Mission régionale d'autorité environnementale

**Avis délibéré sur le projet  
de mise en compatibilité par déclaration de projet du  
plan local d'urbanisme intercommunal et de l'habitat (PLUiH)  
du Pays des Achards (85)**

n° : PDL-2024-8130

*Périmètre de la carrière et extension projetée – source dossier*

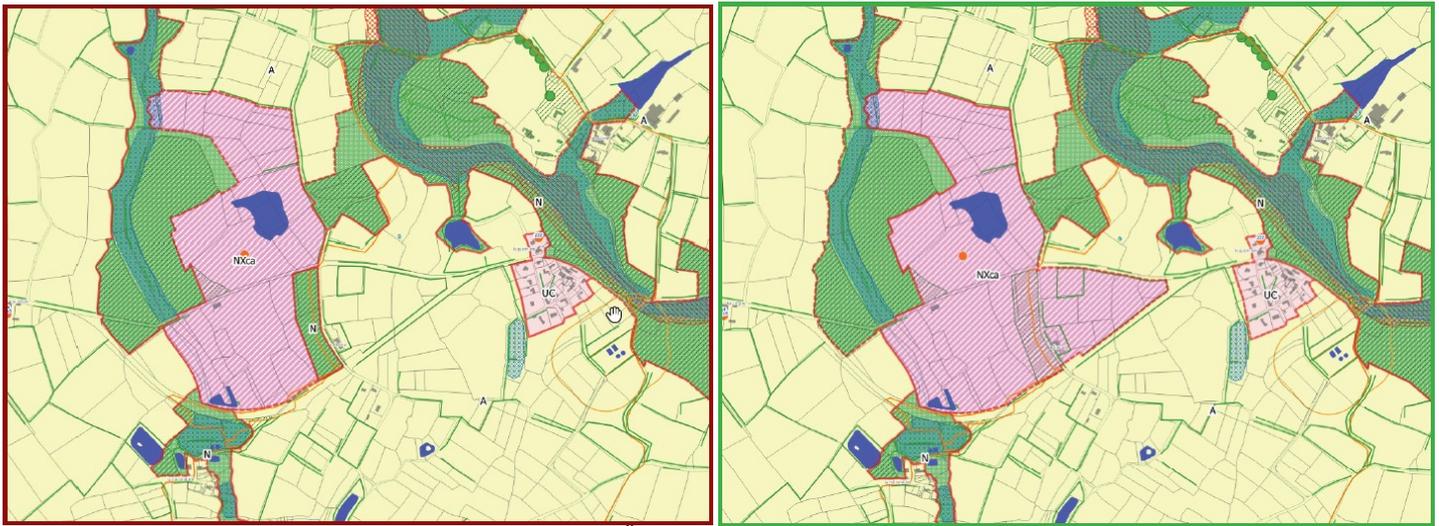
La MRAe relève que la délibération de la collectivité porte uniquement sur les parcelles D 1570, D 1671 et D 1682 figurant en zone N et se limitant à 2,12 hectares. La MRAe constate une incohérence entre le besoin d'extension de 8,5 ha exprimé par le porteur de projet et la surface sur laquelle s'est engagée la collectivité.

Le différentiel porte sur 6,38 hectares de terrains en zone A à l'est des trois parcelles en zone N dont elles sont séparées par une voie communale.

Le dossier complet relatif à l'évaluation synthétique du projet de la société SEDEP présenté en annexe au dossier de mise en compatibilité du PLUiH ne porte que sur cette extension de 2,12 ha. Le dossier ne présente aucune justification en matière de besoins du marché et de durée d'exploitation qui pourrait justifier dès à présent une extension de 8,5 ha .

- **À défaut d'avoir envisagé une procédure commune d'évolution du document d'urbanisme et d'autorisation environnementale, de présenter une argumentation consolidée du point de vue des besoins et des objectifs poursuivis par le projet visant à mettre en compatibilité le PLUiH ;**
- **de présenter une analyse de l'état initial pertinente sur l'ensemble du secteur d'extension de la carrière soit 8,5 hectares ;**

Localisation des enjeux biologique figure 28 source dossier SEDEP – projet d'extension initial objet du défrichement

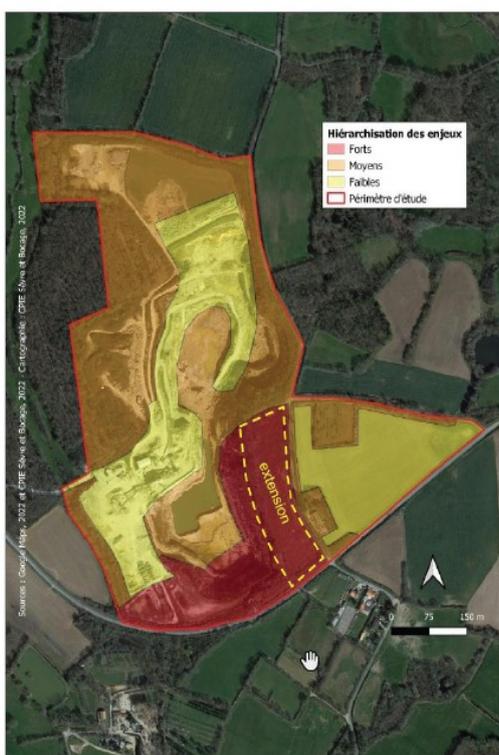
Pour le dossier présenté, les investigations visant à déterminer la présence éventuelle de zones humides à partir de sondages, n'ont porté que sur l'espace limité de 2,12 ha des parcelles de la zone N, dont il convient de signaler par ailleurs qu'elles ont fait l'objet d'un défrichement, dont la MRAe n'a pas connaissance d'une quelconque autorisation et sans qu'il y ait eu au préalable l'établissement d'un dossier d'examen au cas par cas<sup>5</sup> afin de statuer si ce défrichement d'une superficie de plus de 0,50 ha devait donner lieu à la réalisation d'une étude d'impact au regard des enjeux alors en présence.

La MRAe relève par ailleurs que cet espace figurant en zone N, fait jusqu'à ce jour l'objet d'une identification au titre des éléments de paysage à préserver sans que cela ne soit rappelé au dossier. Selon la cartographie des habitats présents au sein de la carrière et de l'extension il s'agissait en 2022, lors de l'étude menée par le centre permanent d'initiatives pour l'environnement (CPIE), d'une zone où les enjeux étaient les plus forts, raison probable pour laquelle lors de la délimitation du périmètre de la carrière initialement autorisée cet espace avait été évité au même titre que l'espace boisé à l'ouest aux abords du ruisseau de La Vacherie.
